Relazione di controdeduzione ai contributi istruttori pervenuti nell'ambito della procedura di VIA ID. 9919

Progetto definitivo

Impianto eolico "Laterza 2"
Comuni di Laterza e Castellaneta (TA)
Località Contrada Cacapentima snc

Figura 1 - Stralcio Tav. 0147/d della Scheda del Bene "Zona comprendente la Gravina di Laterza" con indicazione della posizione degli aerogeneratori in Progetto.

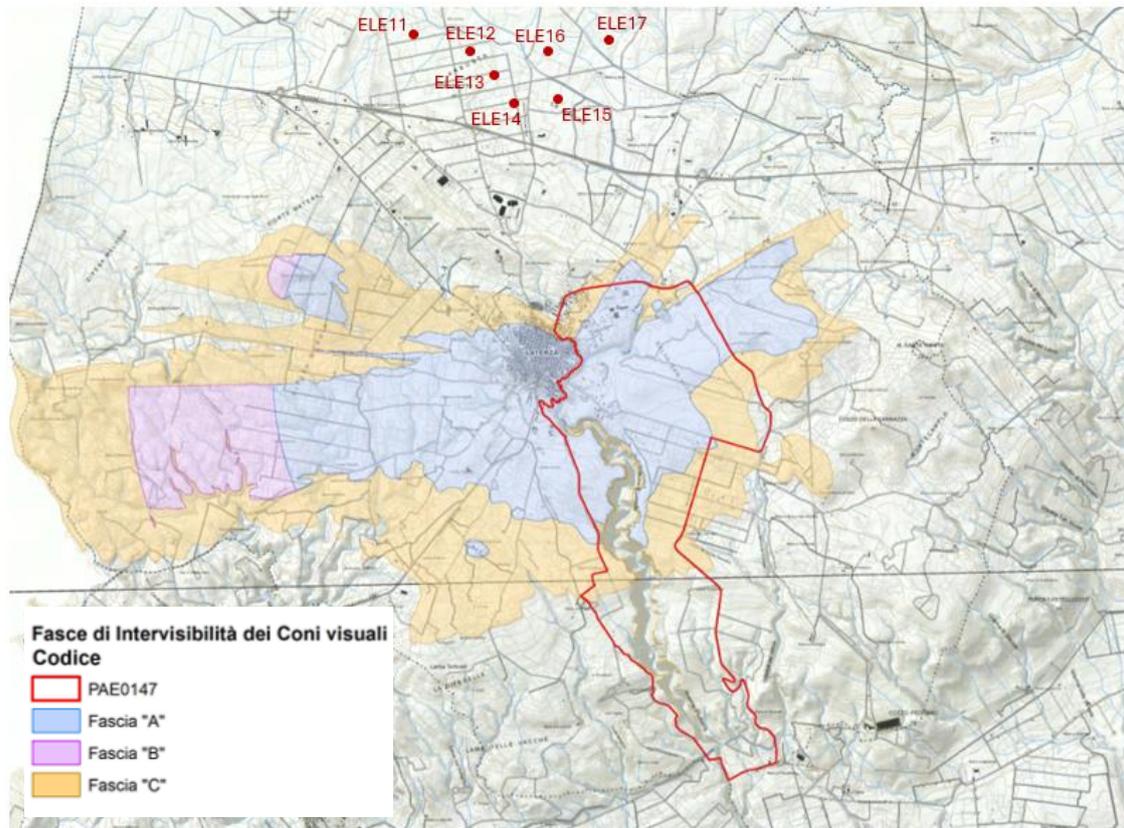
L'unico **bene soggetto a tutela ai sensi dell'art. 136 è rappresentato dalla Zona comprendente la Gravina di Laterza** (codice P.P.T.R. PAE0147), un ambito che lambisce il concentrico di Laterza sul versante est/sud-est per un'estensione di circa 12 kmq e che si caratterizza per la presenza del letto del fiume Lato e per il fenomeno geologico della gravina.

In merito alla sopra indicata interferenza si evidenzia che:

- è limitata a due soli aerogeneratori (ELE14 ed ELE15) posti ad una distanza pari a 2,8 km circa dal bene;
- può definirsi solo teorica, dal momento che la Scheda di identificazione e definizione della specifica disciplina d'uso del P.P.T.R. individua le fasce di intervisibilità dei coni visuali dell'ambito, consistenti in aree di salvaguardia visiva utili ai fini dell'applicazione delle prescrizioni inerenti la realizzazione e l'ampliamento di impianti per la produzione di energia, e che anche la fascia di minore visibilità (Fascia "C") non interessa in alcun modo l'area di impianto, che ne resta esterna (cfr. Tav. 0147/d allegata alla Scheda, di cui uno stralcio nell'immagine successiva, fonte: https://pugliacon.regione.puglia.it/documents/96721/1723405/PAE0146_scheda.pdf/1c2ca9f6-d2f0-b770-9a75-8b02ebc42d01).

Figura 9 – Stralcio SIA - Fig. 3-58.

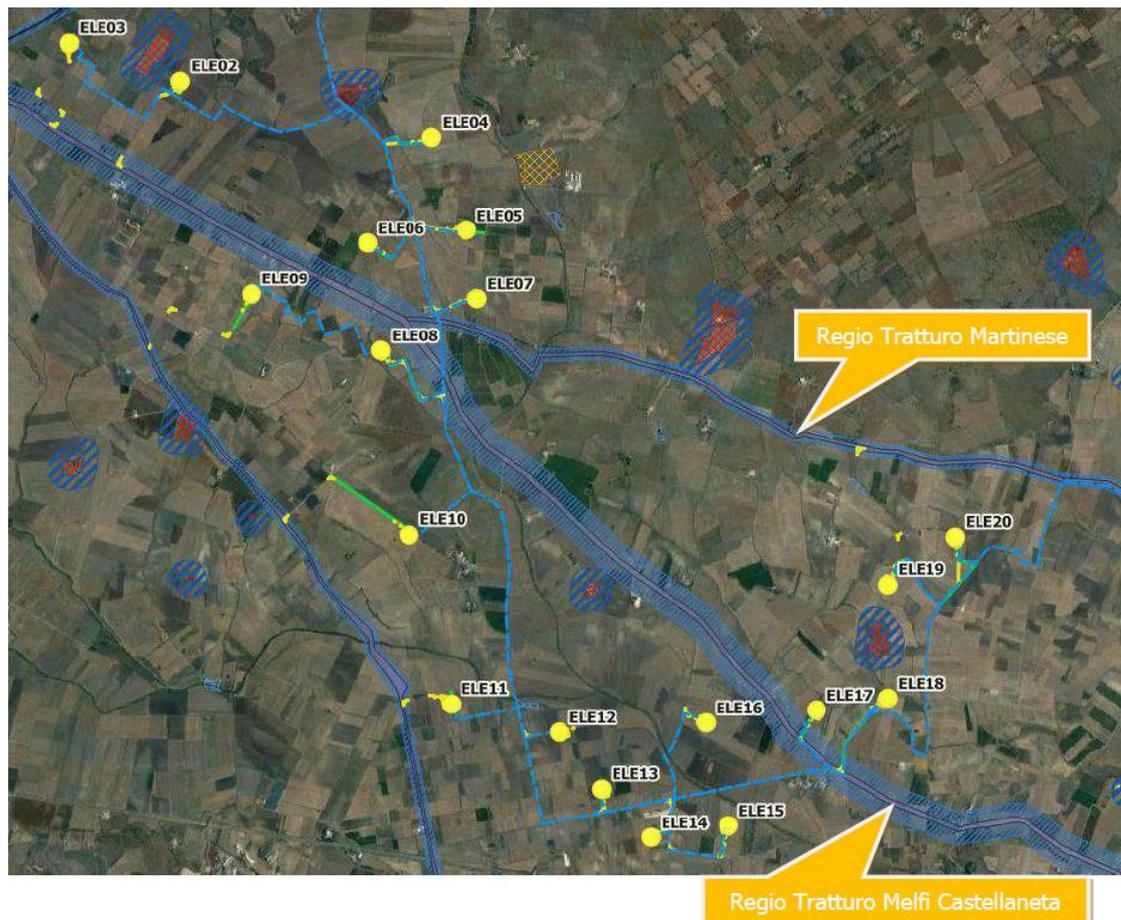
Per quanto riguarda le interferenze riscontrate lungo il percorso dei cavi di impianto si evidenzia che le Interferenze con area appartenente alla rete tratturi sono mitigate prevedendo l'attraversamento con una TOC (trivellazione orizzontale controllata) ad una profondità minima di 2 m sotto il manufatto esistente, in modo tale da non avere alcun impatto sulla sede del tratturo o da non causare alterazioni del paesaggio attuale (fig.6- rete tratturi). Dall'analisi del Quadro di Assetto dei Tratturi di Puglia si evidenzia che: Classificazione del Quadro D'Assetto nei Contesti Extraurbani di Comuni non dotati di PCT (Piano comunale dei Tratturi)

Nello SIA (rif. par. 3.8.2.1. Piano paesaggistico territoriale regionale), è stata analizzata la compatibilità delle opere in Progetto che interferiscono con i tre tratturi elencati nella tabella precedente, riferendo la verifica al P.P.T.R.

Per quei brevi tratti di cavidotto interrato e di viabilità di nuova realizzazione che interessano la rete stradale esistente su cui insiste il vincolo a tratturi, si consideri l'Art. 81 delle Norme di Attuazione del P.P.T.R. - Misure di salvaguardia e di utilizzazione per le testimonianze della stratificazione insediativa, che al c.2 prescrive che in sede di accertamento di compatibilità paesaggistica di cui all'art. 91, ai fini della salvaguardia e della corretta utilizzazione dei siti di cui al presente articolo, si considerano non ammissibili:

Come rilevato dalla stessa Relazione, il Progetto ha già previsto tecniche di attraversamento non invasive per la posa del cavidotto, e la viabilità in Progetto non comporta rilevanti movimenti di terra. **Si evidenzia inoltre che l'attuale viabilità si sovrappone a tracciati tratturali vincolati, in cui sono già presenti servizi a rete (acqua, cavidotti, elettrodotti).**
